COMUNE DI VILAFRANCA PIEMONTE

VARIANTE STRUTTURALE N. 04 AL P.R.G.C. VIGENTE

Verifica di compatibilità della variante con
il Piano di Zonizzazione Acustica comunale

RELAZIONE TECNICA DEFINITIVA

1.4.3 Osservazione 3

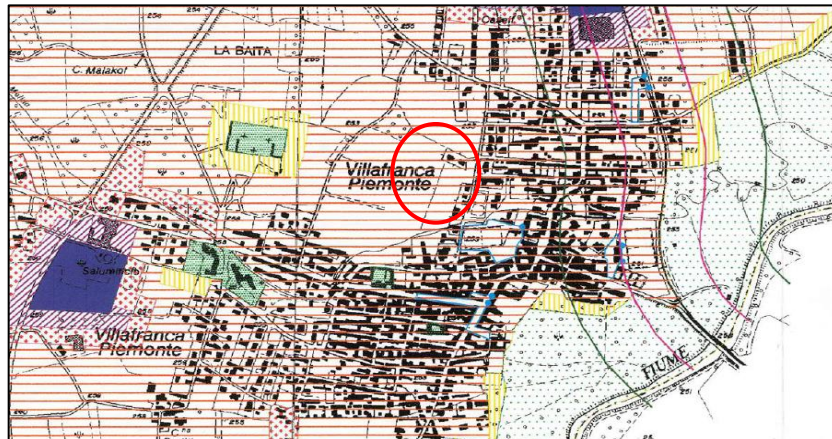
L'Osservante, premesso che le opere di urbanizzazione e la via Festa arrivano nelle immediate vicinanze dei lotti oggetto di osservazione, che i terreni sono sopraelevati rispetto a quelli circostanti, che non sono previsti locali interrati e che la viabilità prevista in progetto potrebbe essere parzialmente realizzata con la previsione di una rotatoria per l'inversione di marcia, chiede che i lotti oggetto di osservazione siano inseriti quali lotti di completamento per la costruzione di unità immobiliari a destinazione residenziale indipendenti, con una capacità edificatoria pari a 2500 mc ed un rapporto di copertura pari al 50%.

L'area oggetto di osservazione è ricompresa in Classe III, pertanto consona ad ospitare costruzioni di unità immobiliari residenziali.

Osservazione di norma, senza ricaduta sulla classificazione acustica.

1.4.4 Osservazione 4

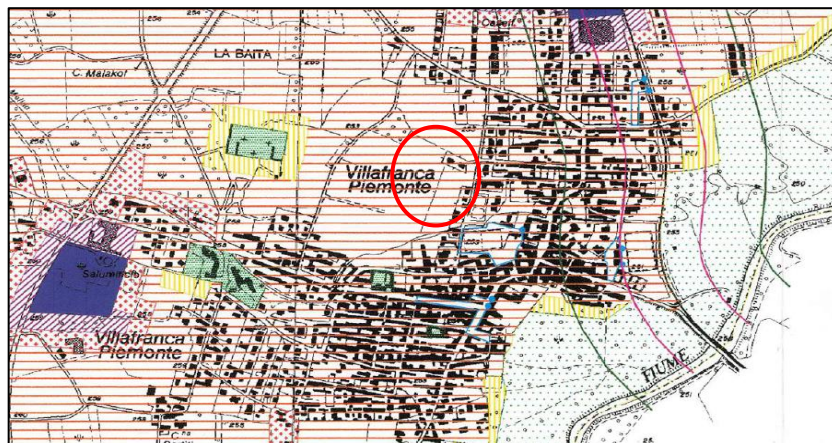
L'Osservante, premesso che le opere di urbanizzazione e via Festa arrivano nelle immediate vicinanze dei lotti oggetto di osservazione, che i terreni sono sopraelevati rispetto a quelli circostanti, che non sono previsti locali interrati e che la viabilità prevista in progetto potrebbe essere parzialmente realizzata con la previsione di una rotonda per l'inversione di marcia, chiede che i lotti oggetto di osservazione siano inseriti quali lotti di completamento per la costruzione di unità immobiliari a destinazione residenziale indipendenti, con una capacità edificatoria pari a 2500 mc ed un rapporto di copertura pari al 50%.

L'area oggetto di osservazione è ricompresa in Classe III, pertanto consona ad ospitare costruzioni di unità immobiliari residenziali.

Osservazione di norma, senza ricaduta sulla classificazione acustica.

1.4.5 Osservazione 5

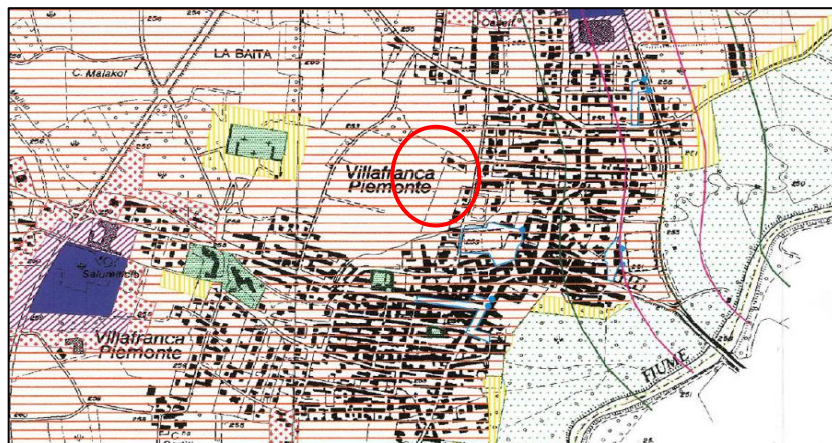
L'Osservante, premesso che le opere di urbanizzazione e via Festa arrivano nelle immediate vicinanze dei lotti oggetto di osservazione, che i terreni sono sopraelevati rispetto a quelli circostanti, che non sono previsti locali interrati e che la viabilità prevista in progetto potrebbe essere parzialmente realizzata con la previsione di una rotonda per l'inversione di marcia, chiede che i lotti oggetto di osservazione siano inseriti quali lotti di completamento per la costruzione di unità immobiliari a destinazione residenziale indipendenti, con una capacità edificatoria pari a 2500 mc ed un rapporto di copertura pari al 50%.

L'area oggetto di osservazione è ricompresa in Classe III, pertanto consona ad ospitare costruzioni di unità immobiliari residenziali.

Osservazione di norma, senza ricaduta sulla classificazione acustica.

1.4.9 Osservazione 9

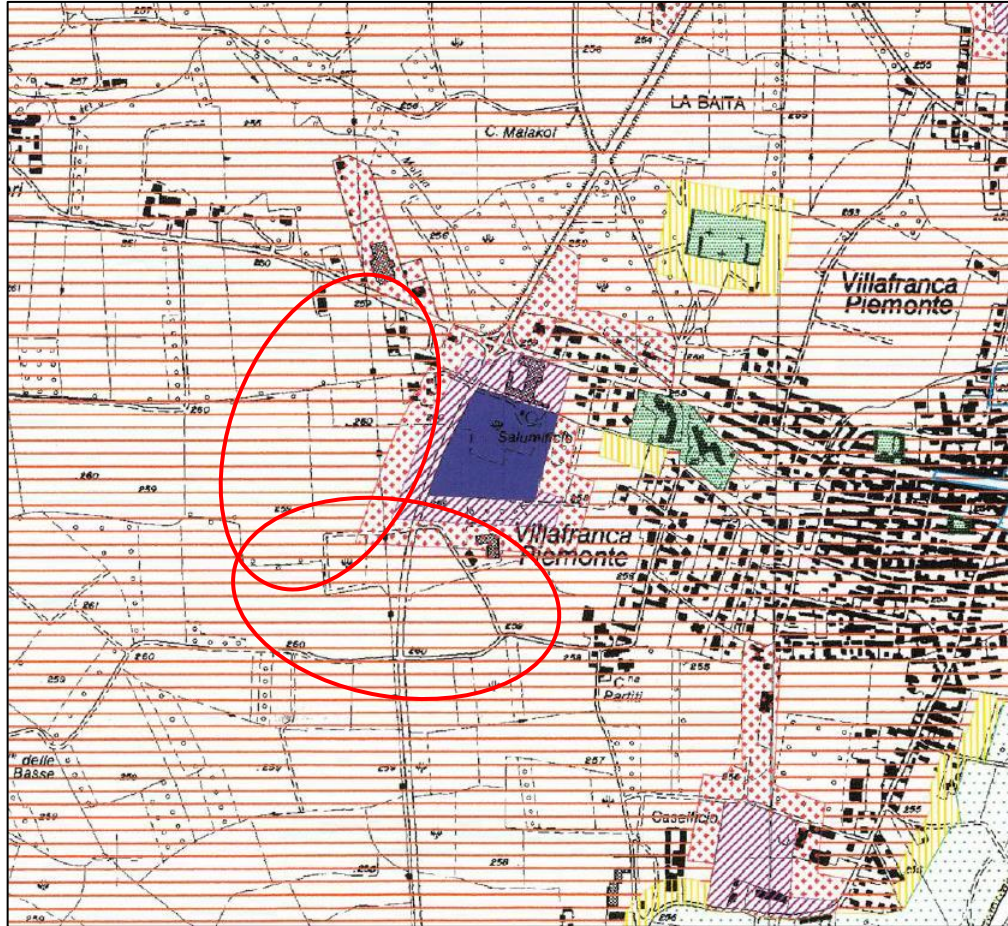
L'Osservante segnala che la nuova zona di espansione residenziale RE 2, ubicata a sud-ovest dell'abitato di Villafranca Piemonte, benché in adiacenza con l'attuale zona residenziale di completamento, risulta incompatibile, a detta dell'Osservante, sia con l'azienda di macellazione e confezionamento di salumi sia con le aziende agricole poste nelle immediate vicinanze. Tali aziende, infatti, risultano pienamente in attività, avendo fatto anche ingenti investimenti di ammodernamento. Si chiede che i terreni individuati come RE 2 vengano ricondotti all'originaria destinazione agricola.

Dal punto di vista meramente di classificazione acustica, essendo le aree differenti dalla classe VI, sono tutte potenzialmente idonee ad ospitare insediamenti residenziali.

Si ritiene che l'osservazione sia da intendersi su come la realizzazione di nuovi insediamenti residenziali, possa interferire "acusticamente" con la realtà acustica dell'area, penalizzando di fatto l'azienda.

A tal proposito, si precisa che sia la L.R. 52/2000 che la L.447/95, prevedono che, in caso di nuova realizzazione in prossimità di attività esistenti, vi sia l'obbligatorietà di verificare il clima acustico da parte del proponente l'opera, proprio per verificare preventivamente che non vi siano rumorosità non consone ad ospitare il nuovo edificio, al fine di non generare "penalizzazioni" alle attività esistenti.

Ciò premesso, sia che i terreni rimangano agricoli, sia che diventino edificabili, non vi è ricaduta sulla classificazione acustica vigente.

1.4.11 Osservazione 11

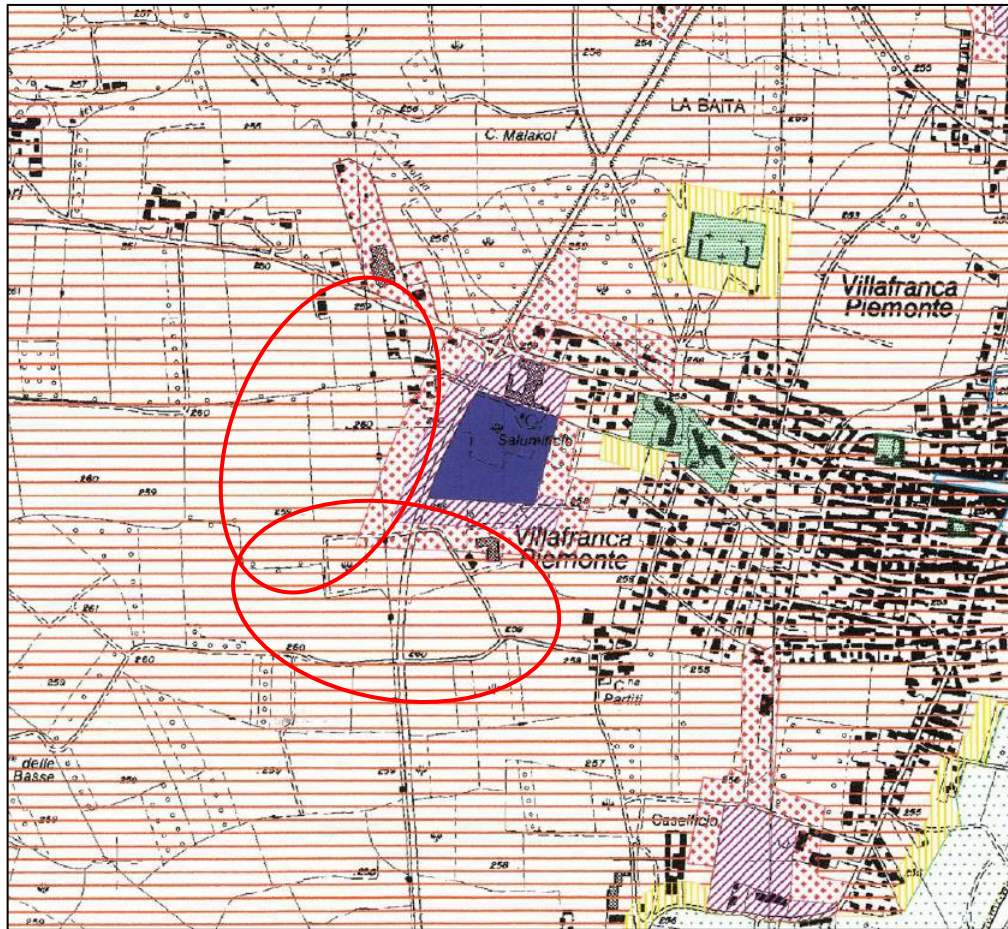
L'Osservante segnala che la nuova zona di espansione residenziale RE 2, ubicata a sud-ovest dell'abitato di Villafranca Piemonte, benché in adiacenza con l'attuale zona residenziale di completamento, risulta incompatibile, a detta dell'Osservante, sia con l'azienda di macellazione e confezionamento di salumi sia con le aziende agricole poste nelle immediate vicinanze. Tali aziende, infatti, risultano pienamente in attività, avendo fatto anche ingenti investimenti di ammodernamento. Si chiede che i terreni individuati come RE 2 vengano ricondotti all'originaria destinazione agricola.

Dal punto di vista meramente di classificazione acustica, essendo le aree differenti dalla classe VI, sono tutte potenzialmente idonee ad ospitare insediamenti residenziali.

Protocollo: n. 0010392 del 22.08.2018

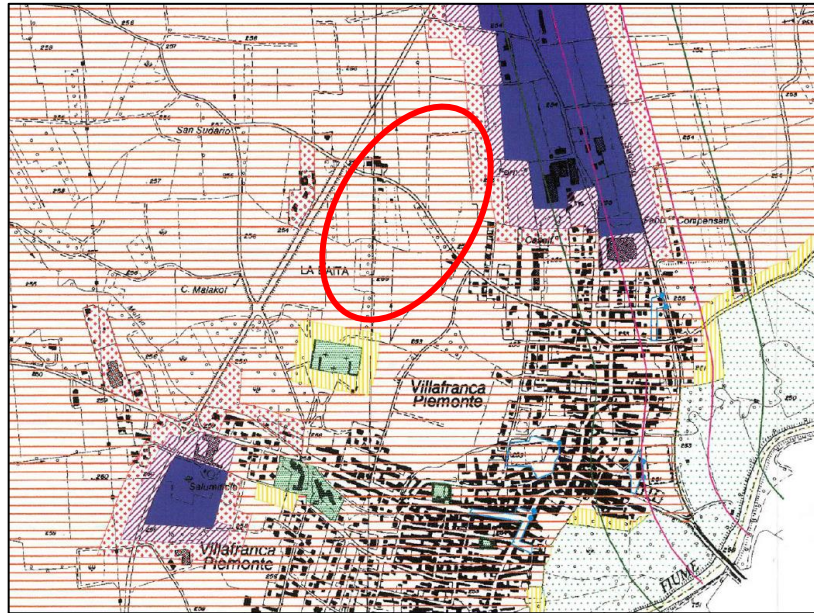
L'Osservante espone numerose perplessità, di natura ambientale, agricola, idraulica, di reale opportunità e necessità, in merito alla scelta contenuta nella variante di individuare una nuova area di espansione residenziale RE 3 ad ovest dell'abitato di Villafranca Piemonte, sul fronte di via San Sudario.

Protocollo: n. 0010393 del 22.08.2018

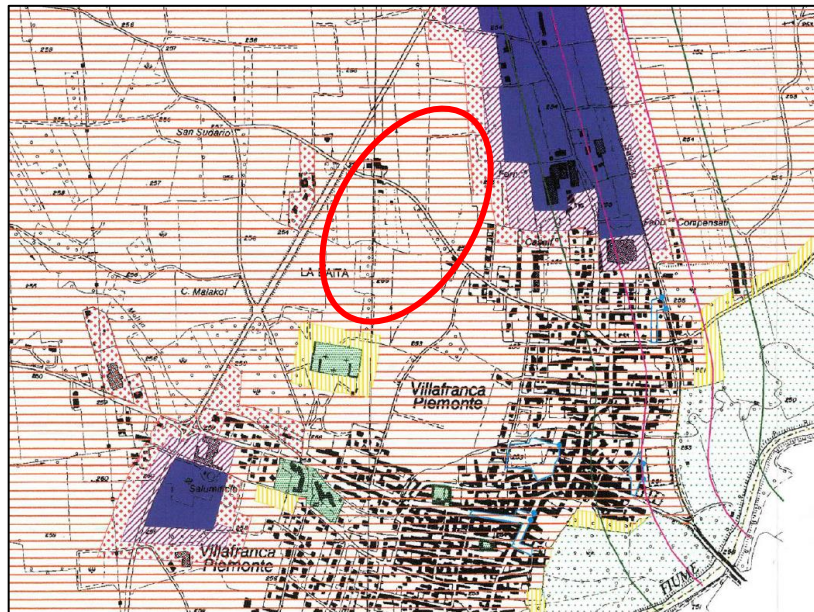
L'Osservante espone numerose perplessità, di natura ambientale, agricola, idraulica, di reale opportunità e necessità, in merito alla scelta contenuta nella variante di individuare una nuova area di espansione residenziale RE 3 ad ovest dell'abitato di Villafranca Piemonte, sul fronte di via San Sudario.

Protocollo: n. 0010394 del 22.08.2018

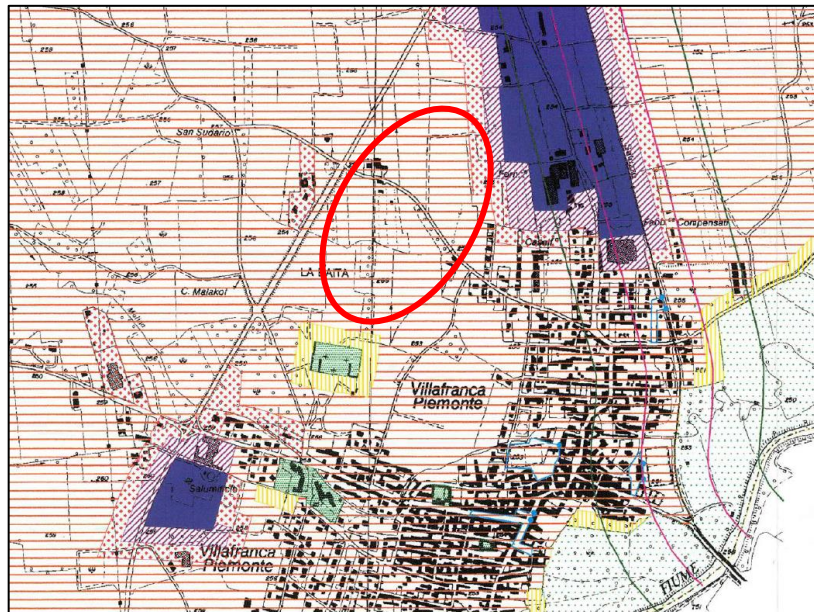
L'Osservante espone numerose perplessità, di natura ambientale, agricola, idraulica, di reale opportunità e necessità, in merito alla scelta contenuta nella variante di individuare una nuova area di espansione residenziale RE 3 ad ovest dell'abitato di Villafranca Piemonte, sul fronte di via San Sudario.

Protocollo: n. 0010405 del 22.08.2018

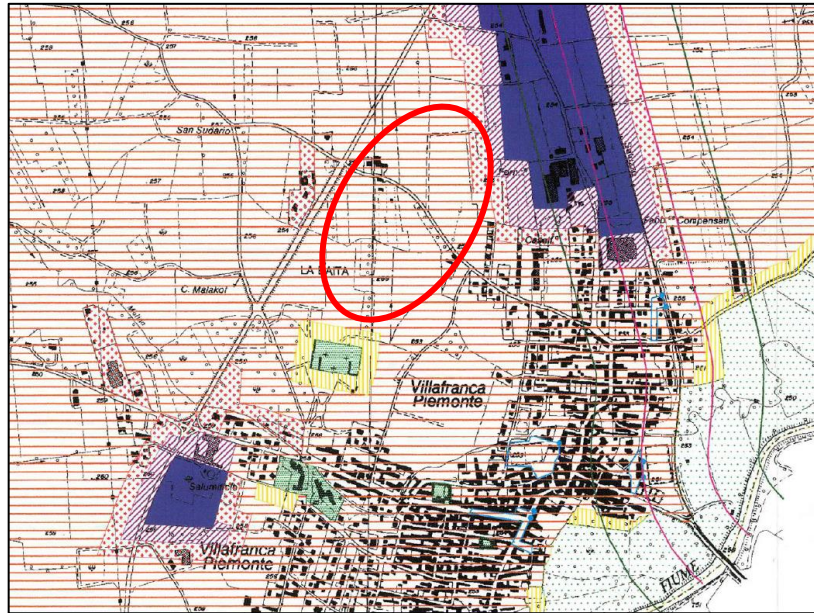
L'Osservante espone numerose perplessità, di natura ambientale, agricola, idraulica, di reale opportunità e necessità, in merito alla scelta contenuta nella variante di individuare una nuova area di espansione residenziale RE 3 ad ovest dell'abitato di Villafranca Piemonte, sul fronte di via San Sudario.

Protocollo: n. 0010406 del 22.08.2018

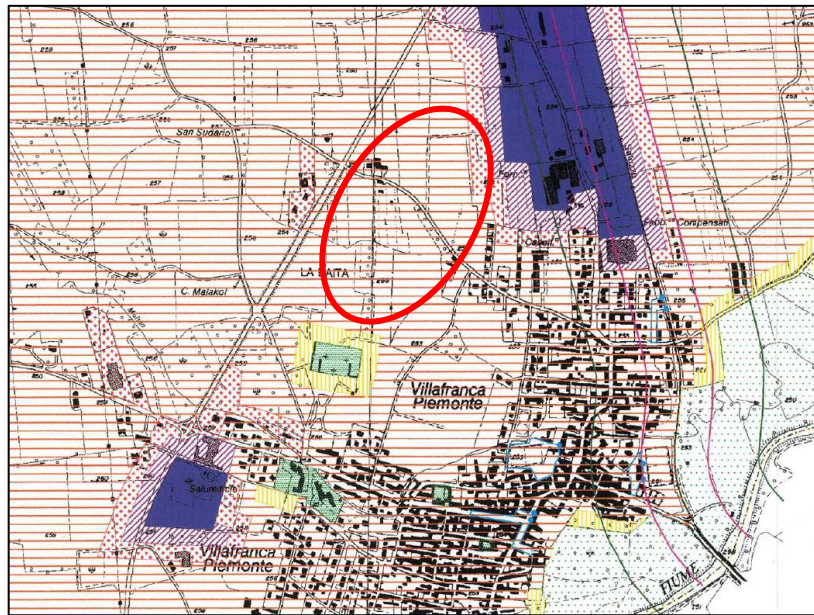
L'Osservante espone numerose perplessità, di natura ambientale, agricola, idraulica, di reale opportunità e necessità, in merito alla scelta contenuta nella variante di individuare una nuova area di espansione residenziale RE 3 ad ovest dell'abitato di Villafranca Piemonte, sul fronte di via San Sudario.
